RESOLUCIÓN No. 089-2025, POR MEDIO DE LA CUAL SE DECLARA DESISTIDA LA SOLICITUD DE LICENCIA URBANÍSTICA DE CONSTRUCCIÓN EN LA MODALIDAD DE OBRA NUEVA PARA EDIFICACIÓN BIFAMILIAR EN DOS (2) PISOS, CON RADICADO No. 23001-1-24-0266 DEL 19 DE NOVIEMBRE DE 2024 Y SE ORDENA LA ENTREGA DE LOS DOCUMENTOS APORTADOS A LA MISMA, POR EL PETICIONARIO.

FECHA DE EXPEDICIÓN 31/03/2025

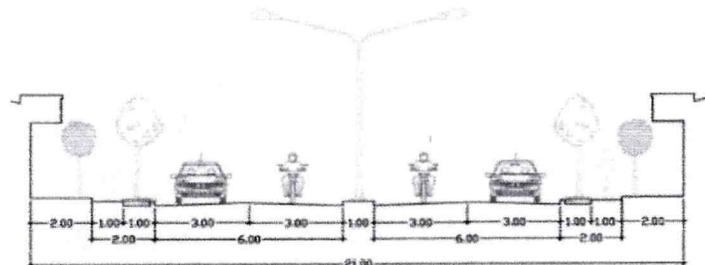
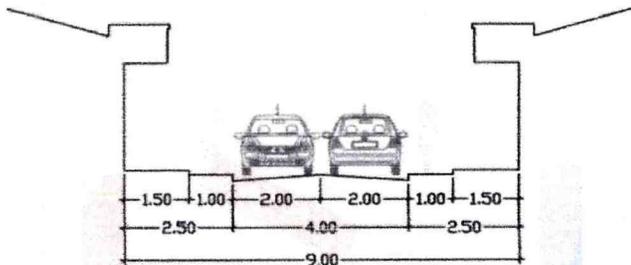
- 8. Tener presente que se toma como construido todo lo cubierto, al momento de verificar en medio magnético el área de construcción por piso se evidencia que el proyecto no cumple con el índice de ocupación descrito en la edificabilidad, favor ajustar.
- 9. Con relación a los retiros frontales se deben conservar el retiro de 1,50 m por el lindero sur "carrera 26W" y se debe cumplir con el retiro de 2,00 m por el lindero Este "calle 19A" tomado desde el límite del predio hasta el muro más sobresaliente, los retiros deben ser acotado en las plantas arquitectónicas por piso y planta de cubierta. Por otro lado se debe representar debidamente acotado en plantas arquitectónicas por piso, planta de cubierta y corte longitudinal o corte B-B' el perfil vial tal y como se aprobó en la resolución de urbanización el cual se relaciona a continuación:

Nota: Tener en cuenta que la zona de cesión "andén y zona verde cuya franja es de 2,00 m" se debe dibujar por fuera de la línea de propiedad del predio.
